<b>CONSORCIO CLARIDAD</b> NIT 901.745.447-4	CONTRATO DE OBRA No. CO1. PCCNTR 5305904	PÁGINA 1 de 1
	COMUNICACIONES OFICIALES	FECHA: 09-10-2023

CONS-CLARIDAD-078-2023

Referencia: CONTRATO DE OBRA No. CO1. PCCNTR 5305904 cuyo objeto es “ADELANTAR OBRAS DE ADECUACIÓN, MEJORAMIENTO Y MANTENIMIENTO CORRECTIVO DE LAS PLANTAS FÍSICAS DE LA SECRETARÍA DE EDUCACIÓN DEL DISTRITO, ASÍ COMO LA EJECUCIÓN DE OBRAS MENORES, QUE PERMITAN A TRAVES DE LA ATENCIÓN DE EMERGENCIAS Y DE NECESIDADES FÍSICAS PRIORITARIAS, GARANTIZAR EL FUNCIONAMIENTO Y LA PRESTACIÓN DEL SERVICIO DE LA INFRAESTRUCTURA FÍSICA ENLOS COLEGIOS DISTRITALES Y LAS SEDES ADMINISTRATIVAS”.

Asunto: respuesta comunicación oficial SED-US-052-2024

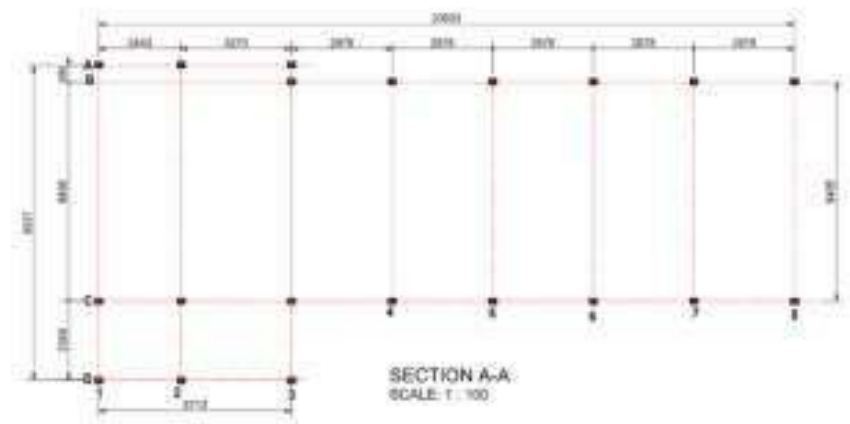
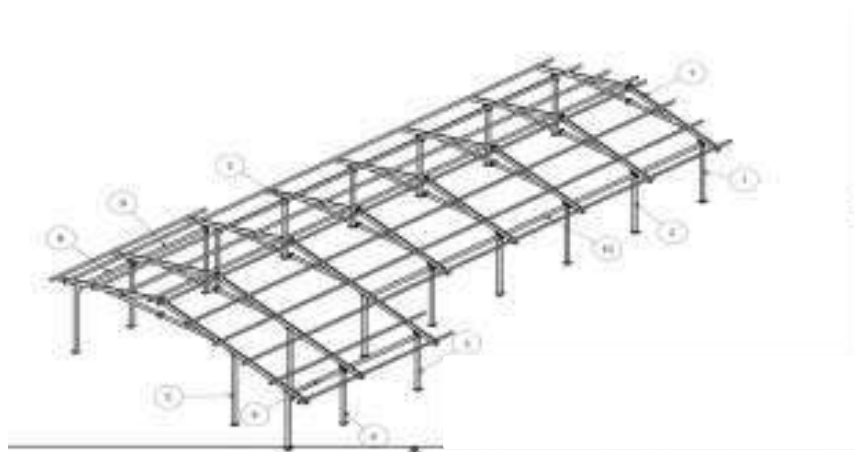
- 4. Es necesario evaluar dicho bosquejo, pues no es aprobado por esta interventoría. Para esta evaluación le solicitamos presentar un diseño con viga de coronación para soportar la parrilla a dos aguas de la cubierta, lo cual conlleva a la eliminación de las columnas.**

No es viable efectuar un diseño sobre la mampostería existente, por cuanto se desconoce la vetustez de los elementos, y la luz que se va manejar es considerable, por lo cual, una viga coronaria no garantiza la estabilidad de la cubierta si no tiene elementos estructuras para efectuar anclajes de soporte de la viga a la mampostería, se propone una cubierta autoportante y se presenta propuesta, sin embargo, se solicita de manera perentoria a interventoría presentar esquema de su propuesta, la cual será evaluada con el fin de establecer la responsabilidad en cuanto al amparo de estabilidad.

#### PROPUESTA AJUSTADA ESTRUCTURA MAYOR

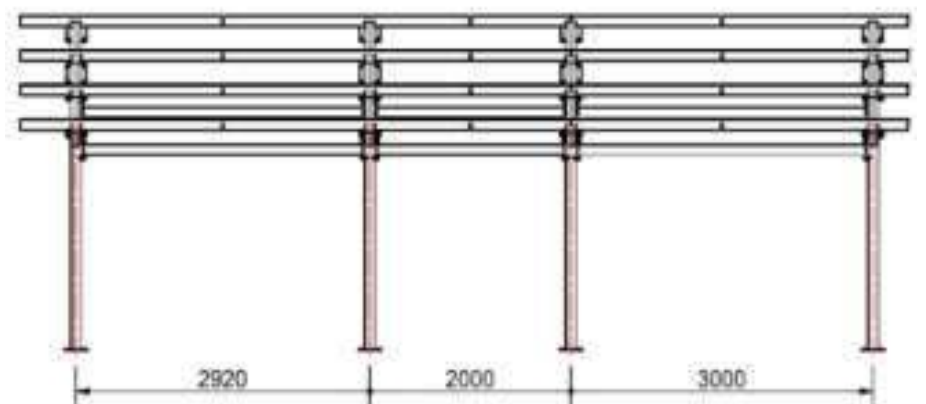
- 1.Es claro que el presupuesto inicial presentado se modifique, teniendo en cuenta las condiciones particulares de cada frente, en este sentido, es importante aclarar, que en el esquema presentado todos los elementos horizontales de cubierta son el calibre 2.5mm (perfiles en C de 150\*50 y rectangulares de 150\*50); asimismo, los elementos verticales columnas van en calibre 3mm (perfil en 100\*100) y platinas de ½” y 3/8”.

2. Se presenta estructura ajustada con los limites permitidos, por otro lado, no es claro a que se refiere con interacción con el suelo, sin embargo, se aclara que la estructura se cimentará sobre dados, lo cuales se encuentran en el presupuesto en el ítem 2.3.27.
